新竹縣政府工程查核代表照片表

工程名稱：竹東鎮信義立體停車場新建工程

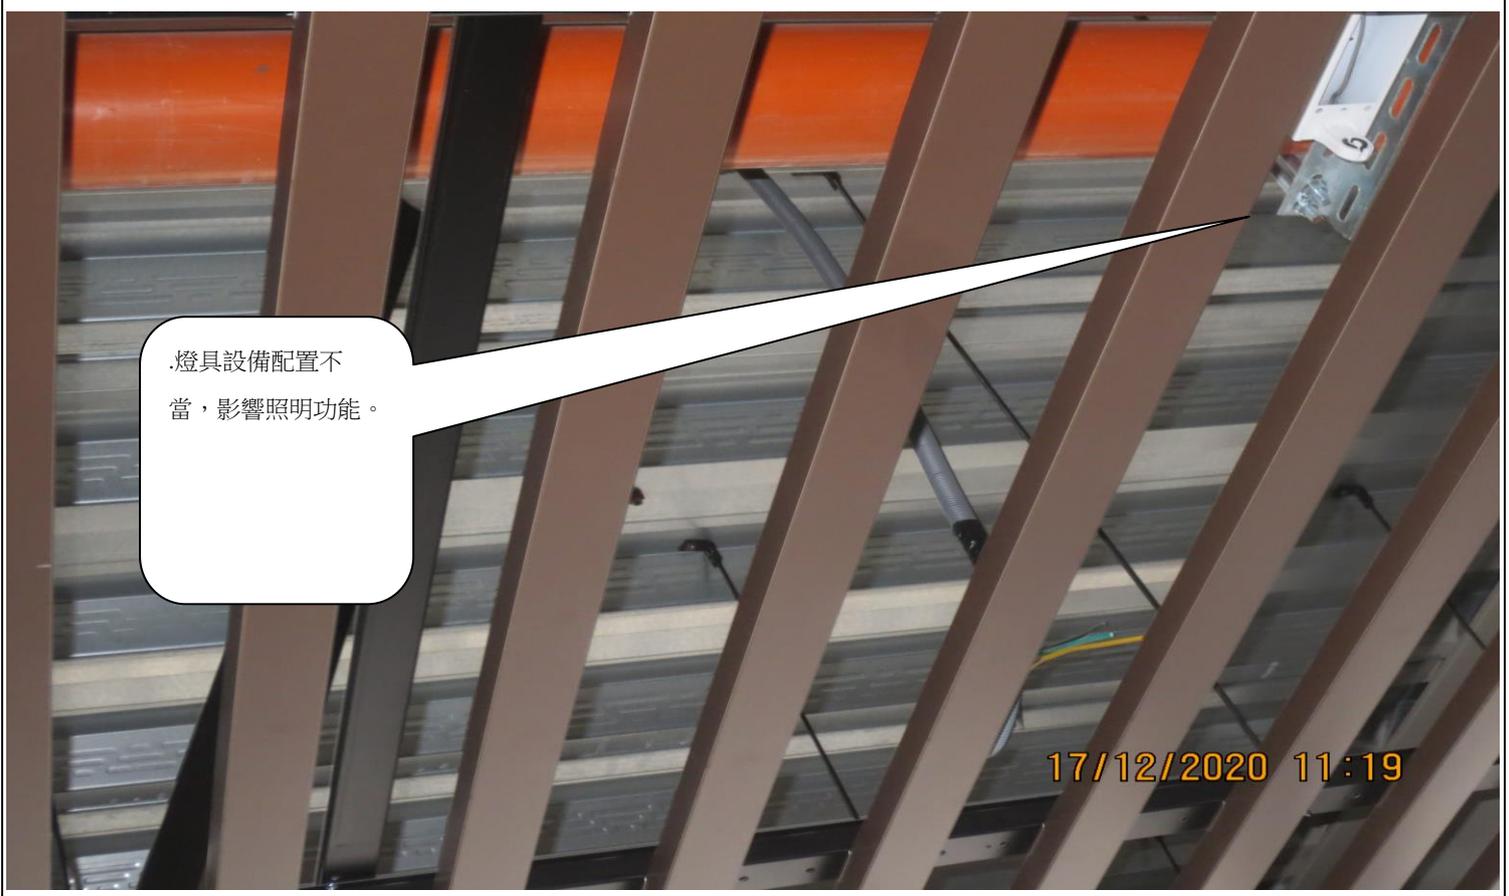
焊接處防銹未處理。
